KRACHTLIJNENNOTA ONTWERPATELIER
PARTICIPATIETRAJECT GAVERGRACHTSTRAAT

WOENSDAG 12 OKTOBER 2022

Thematische samenvatting van de bespreking
in de verschillende live ontwerpateeliers met de
bevolking

Belangrijkste knelpunten in de Gavergrachtstraat (deelgebieden 1 en 2)

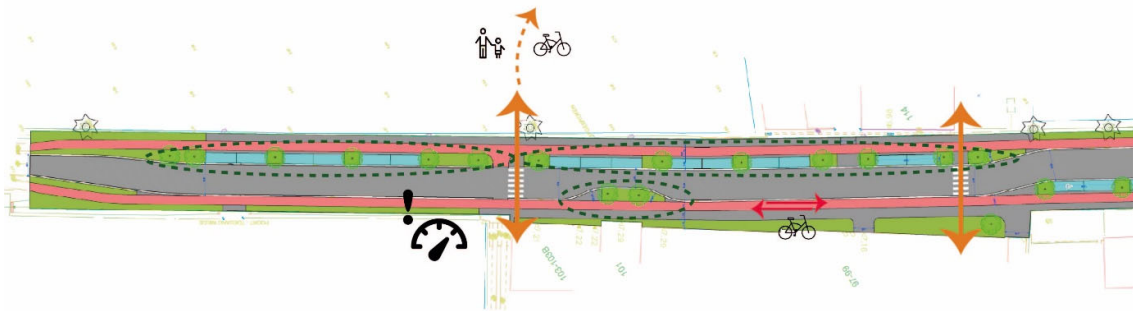
De **snelheid** van het verkeer in de Gavergrachtstraat en de **oversteekbaarheid** van de straat ter hoogte van de basisschool wordt door elke werkgroep naar voor geschoven als een belangrijk pijnpunt in de wijk.

De elementen uit het ontwerp die door alle werkgroepen positief onthaald werden zijn het inrichten van **verkeersremmers** in deze straat. Het plaatsen van plantvakken die dienstdoen als as-verschuivers worden unaniem verkozen boven de plaatsing van rijbaankussens.

Om de snelheid van het gemotoriseerd verkeer te doen verlagen werden ook alternatieve ideeën voorgesteld. Zo werd gesuggereerd om bijvoorbeeld een **rond punt** aan te leggen in de Gavergrachtstraat op plaatsen waar er geen zijstraten zijn, naar het voorbeeld het centrum van Nevele en hetgeen ook in Nederland wordt toegepast. Zo is het gemotoriseerd verkeer verplicht om af te remmen en wordt de snelheid verlaagt.

Een ander idee is om **parkeerplaatsenvakken** in de Gavergrachtstraat in te richten om ook snelheidsremmend te werken. Dit kan een oplossing bieden aan het probleem dat zich momenteel in deze straat voordoet, want nu wordt er langs de kant van de straat en op de fietspaden geparkeerd.

Ook het veiliger inrichten van deze straat voor fietsers is een must. De **afgescheiden fietspaden** die in het ontwerp worden voorzien moeten voldoende afgescheiden worden van het verkeer op de rijbaan door middel van **groenbuffers**. Ook moeten ze voldoende onderhouden worden en moeten ze breder dan in de bestaande toestand voorzien worden. Aan de schoolomgeving zijn de voorgestelde fietspaden niet afgescheiden. Buurtbewoners zijn bezorgd dat het probleem van wagens die op fietspaden parkeren zich hierdoor zal blijven voordoen.

Uit een werkgroep klinkt het idee om **verkeerslichten** te installeren aan de **oversteek** naar de school en deze enkel te laten werken tijdens de schooluren. In een andere werkgroep wordt voorgesteld om een **volle witte lijn** ter hoogte van de school te voorzien zodat wagens er niet kunnen draaien. Een duidelijke **Kiss&Ride** zone zou de situatie ook mee kunnen verhelpen. In een ideaal scenario zou de schoolomgeving volledig vrijgemaakt worden van gemotoriseerd verkeer.

Schematische overzichtsfiguur van de aandachtspunten, te onderzoeken maatregelen en openstaande onderzoeksvragen

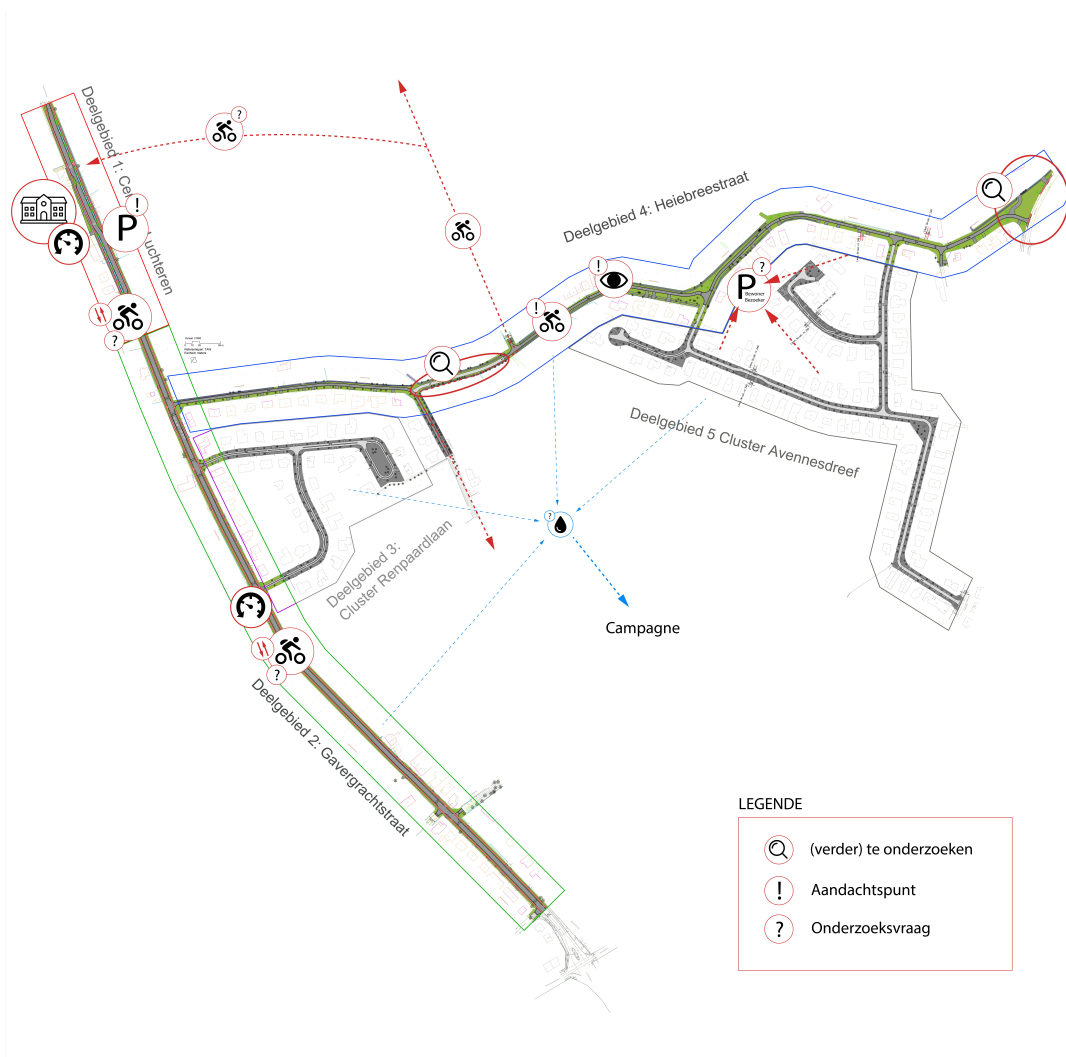
Er is consensus over het feit dat het ontwerp niet meer verkeer mag aantrekken in wijk, en met name de straten in de projectzone. De inrichting van de wegen in het ontwerp moet dit garanderen.

Er wordt ook geconcludeerd dat inrichting de schoolomgeving rondom de schoolomgeving extra aandacht verdient. Het afremmen van de snelheid van het gemotoriseerd verkeer en het voorzien van veilige oversteken voor de kinderen zijn een must.

Het onderzoeken van een afgescheiden fietspad in het groen, dat de verbinding maakt met de Heiebreestraat is een piste die verder kan bekeken worden.

In het ontwerp moeten ook parkeerplaatsen hun plaats krijgen. Deze kunnen in de Gavergrachtstraat bijvoorbeeld dienen als buffer tussen de rijbaan en fietspaden en kunnen in de verkeersluwe straten als geclusterd voorzien worden. Verder is het zinvol deze te voorzien ter hoogte van woningen zonder een oprit.
